DELIBERAZIONE DELLA GIUNTA REGIONALE 2 settembre 2019, n. 1566

[ID_VIP:4046] Dlgs 152/2006 e ss.mm.ii. e LR 11/2001 e ss. mm. ii.- Procedura di V.I.A. di competenza Statale relativa ad un impianto eolico da realizzare nel Comune di Cerignola (FG) denominato "Cerignola Sud" e relative opere di connessione alla RTN, costituito da n. 19 WTG per una potenza complessiva di 79,8 MWe - Proponente: Veneta Energia s.r.l. Parere di competenza della Regione Puglia.

Parere definitivo espresso nella seduta del 18/06/2019

Oggetto: PARCO EOLICO CERIGNOLA VENETA SUD (FG)

Fig. 2.2.3.A - Stralcio struttura idrogeomorfologica del PPTR. Fonte SIA

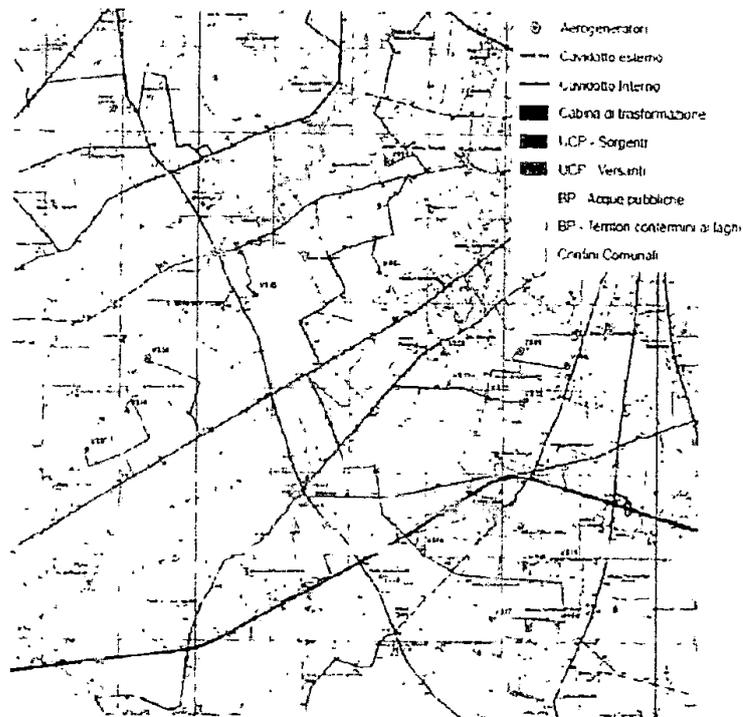
"Nessuno degli aerogeneratori ricade in aree critiche, come visibile nell'immagine seguente. L'area vasta e interessata da una serie di corsi d'acqua iscritti nell'elenco delle acque pubbliche: il torrente Marana di Fontanafigura, ubicato a nord degli aerogeneratori VS14 - VS15 - VS16 - VS17 - VS18- VS19; ancora più a sud la Marana Capacciotti e il Fiume Ofanto. A nord degli aerogeneratori più settentrionali scorre invece la Marana Castello.

Gli aerogeneratori non presentano interferenze dirette con i reticoli sopra citati. In relazione al cavidotto si osserva che il tracciato di quello interno, nel tratto che connette l'AGVS14 con la VS11, interseca la Marana di Fontanafigura.

A sud della parte più meridionale del parco eolico, sono presenti poi alcune aree di versante, individuate tra gli ulteriori contesti, e nell'intorno della Diga di Capacciotti, si riconosce la presenza di una fascia buffer definita dal Piano "territorio contemine ai laghi" (bene paesaggistico). In corrispondenza di alcuni versanti sono segnalati ancora alcuni geositi. Nessuna di queste peculiarità interferisce con gli aerogeneratori e con il cavidotto".

Fig. 2.2.3.B - Stralcio struttura ecosistemico-ambientale del PPTR. Fonte SIA

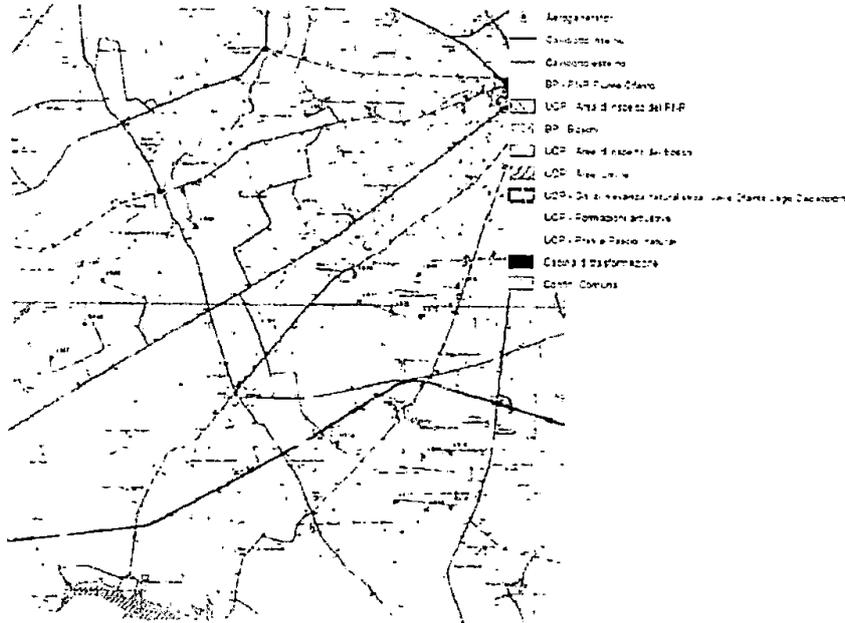
"Analizzando la posizione degli aerogeneratori, si nota che nessuno di essi interferisce con la struttura in analisi; sono presenti a nord degli aerogeneratori VS14-VS15-VS16 formazioni arbustive in evoluzione naturale (ulteriori contesti) e un'area boscata (bene paesaggistico) in corrispondenza di un corso d'acqua. A nord-ovest rispetto alle torri ubicate più a nord e presente un'altra formazione arbustiva in evoluzione naturale, che segue anch'essa il tracciato di un corso d'acqua. Nelle vicinanze dell'AG VS02 sono presenti poi una piccola area boscata ed una piccola area umida, non interferenti con la posizione della torre.

A sud del parco eolico, c'è un'area importante dal punto di vista naturalistico, il Lago Cavaciotti che il PPTR individua come area umida (ulteriore contesto paesaggistico); un'altra area circostante e molto più ampia e invece individuata come zona di parchi e riserve (bene paesaggistico), corrispondente al Parco Naturale Regionale del Fiume Ofanto, interessata puntualmente anche dalla presenza di prati e pascoli naturali e ad alcune formazioni arbustive in evoluzione naturale. Si fa osservare che tale area è interessata inoltre dal ZSC IT9120011 "Valle Ofanto - Lago di Cavaciotti". Tale area è distante dall'aerogeneratore più vicino (VS19) circa 2.2 km".

Fig. 2.2.3.B - Stralcio struttura antropica e storico-culturale del PPTR. Fonte SIA

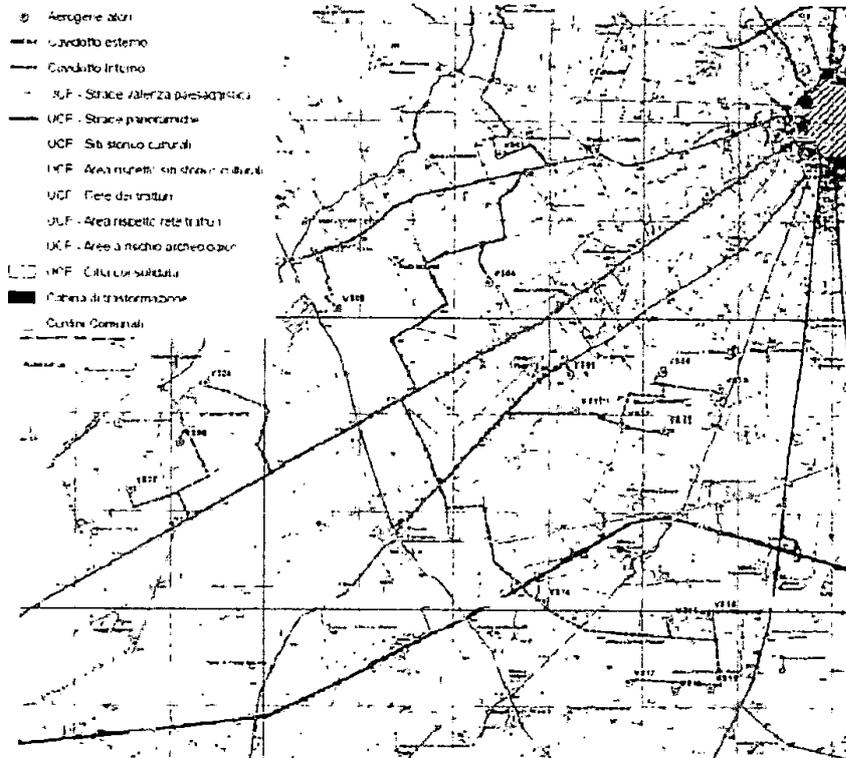
"L'area vasta e interessata da una serie di particolarità appartenenti a tale struttura: si tratta di una serie di siti storico-culturali, descritti e catalogati nella relazione paesaggistica, che non interferiscono con la posizione degli aerogeneratori. Sono poi presenti una serie di tratturi: Tratturello Cerignola - Melfi, il Regio Tratturello Candela Montegentile, il Regio Tratturello Stornara Montemilone, che non interferiscono con le posizioni degli aerogeneratori. Il caviodotto interno interseca invece due di essi, non individuando particolari criticità, trattandosi di attraversamenti che verranno condotti trasversalmente al tratturo, a profondità sufficiente per tutelare il bene.

Infine, sono presenti alcune strade che il PPTR individua come strada a valenza paesaggistica: si tratta della "Strada-marane", cioè la SP95 che divide il parco in una zona sud ed una nord, e la SP103 che invece è ubicata a sud del parco eolico in valutazione. La SP91, che invece è ubicata a sud-ovest rispetto alle torri più a sud, è individuata come strada panoramica". (rif. SIAALL01A)

Fig. 2.A - Area di progetto (buffer 3 km) su base ortofoto. Vengono riportati i Siti Rete Natura 2000 e le IBA (Important Bird Area). Fonte VINCAALLO1.

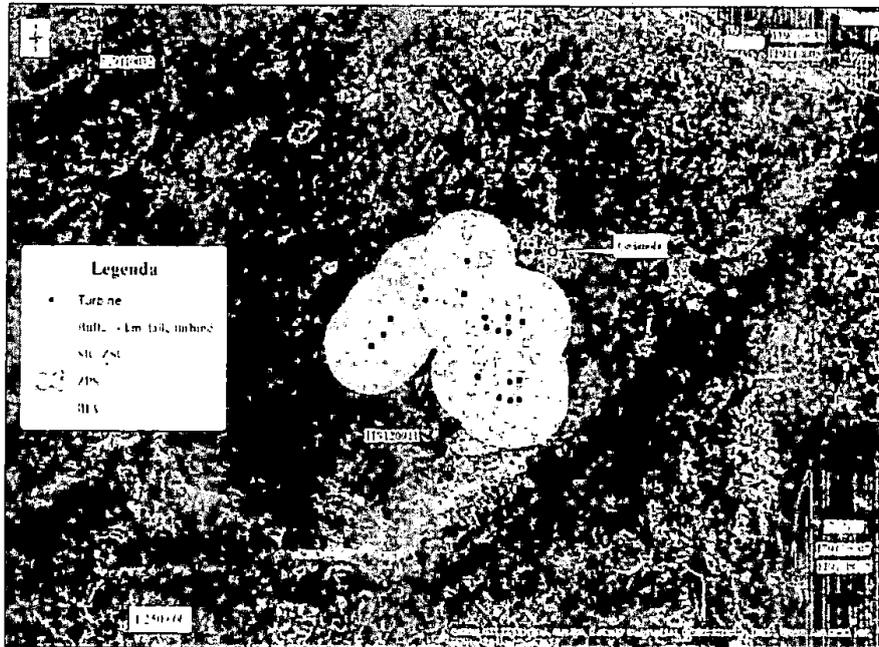
Il proponente sia con lo studio di incidenza ambientale che con la successiva relazione di integrazione e il monitoraggio *ante operam*, ha definito più adeguatamente gli effetti e le criticità del progetto proposto anche se vi è qualche inesattezza come quella di considerare la specie faunistica Grillaio *Falco naumanni*, per la presenza nel sito, solo come Area trofica e non anche come nidificante (VINCAALLO1, pag. 33), (ID_VIP4046_Doc_Integrativa_Par_3_4_avifauna, pag.31) o come anche considerare la specie faunistica Albanella minore *Circus pygargus* come "nidificante possibile per l'area pedegarganica e per il Tavoliere, con assenza di accertamenti negli ultimi 10-15 anni", (ID_VIP4046_Doc_Integrativa_Par_3_4_avifauna, pag.55) anche se risulta accertata la nidificazione nel 2015 in Capitanata.

Indicare "l'area di progetto non idonea alla presenza della specie" Lanario *Falco biarmicus*, (ID_VIP4046_Doc_Integrativa_Par_3_4_avifauna, pag.26) però la può utilizzare come area trofica.

- 1) le VS2 e VS3 sono a ridosso del complesso di diverse masserie conosciute come S. Giovanni in Fonte sito riproduttivo per la specie Ghiandaia marina *Coracias garrulus* e Grillaio *Falco naumanni*;
- 2) le VS5 e VS6 ricadono in area trofica per la specie Grillaio *Falco naumanni* e Albanella minore *Circus pygargus*;
- 3) le VS da 14 a 19 ricadono in pieno home range delle specie Nibbio bruno *Milvus migrans*, Biancone *Circaetus gallicus* e Lanario *Falco biarmicus*.

Sistema delle tutele del PPTR: individuazione dell'area a sud ovest del centro urbano di Cerignola. (Fonte Puglia).

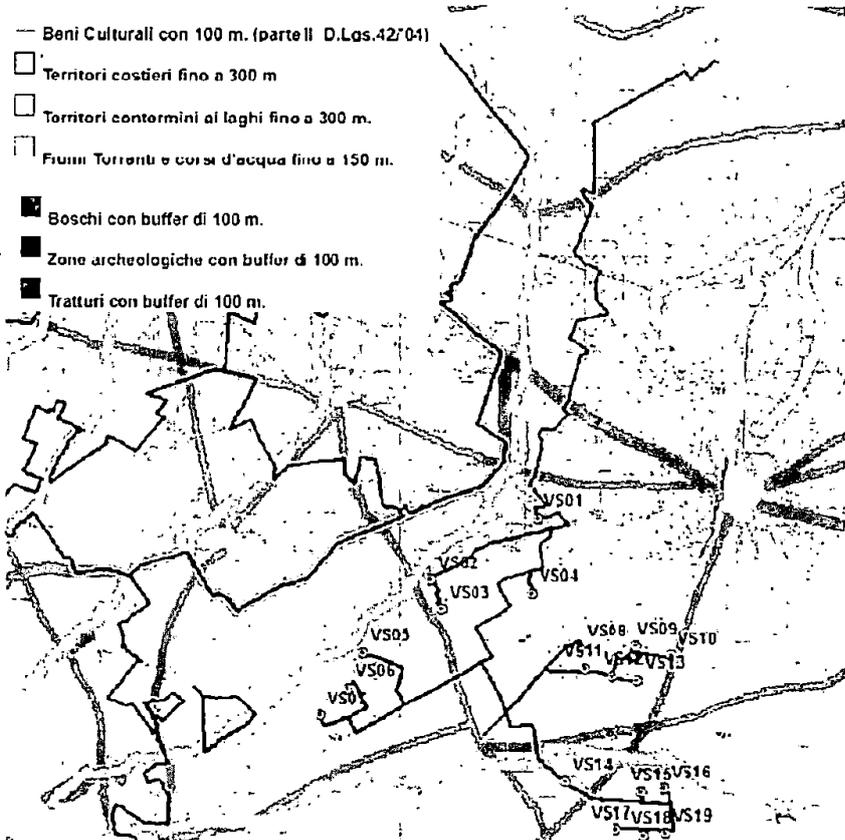
Dal punto di vista paesaggistico, come si evince dalla cartografia relativa al sistema delle tutele del PPTR, si può constatare che l'inserimento di questo tipo d'impianto andrebbe a compromettere le caratteristiche e le relazioni funzionali, storiche, visive, culturali, simboliche ed ecologiche che caratterizzano la struttura della figura territoriale di appartenenza legate, in particolare per il contesto paesaggistico in cui è localizzato l'intervento, alla presenza di una fitta rete di elementi puntuali (ucp "segnalazioni architettoniche" ed ucp "aree a rischio archeologico") e lineari (ucp rete tratturale e bp "acque pubbliche") della struttura antropica e storico-culturale (per le intersezioni trasversali nella proposta sono state predisposte soluzioni progettuali con sonde teleguidate con supervisione di un consulente iscritto negli elenchi speciali degli archeologi del MIBAC).

(rif. ID_VIP 4046_Doc_Integrativa_Par_2_5_2) si evidenzia l'intersezione dei cavidotti in presenza del tratturo e di un corso d'acqua. Al fine di proteggere il tratturo si conferma l'uso di Trivellazioni tipo TOC per l'attraversamenti delle condutture.
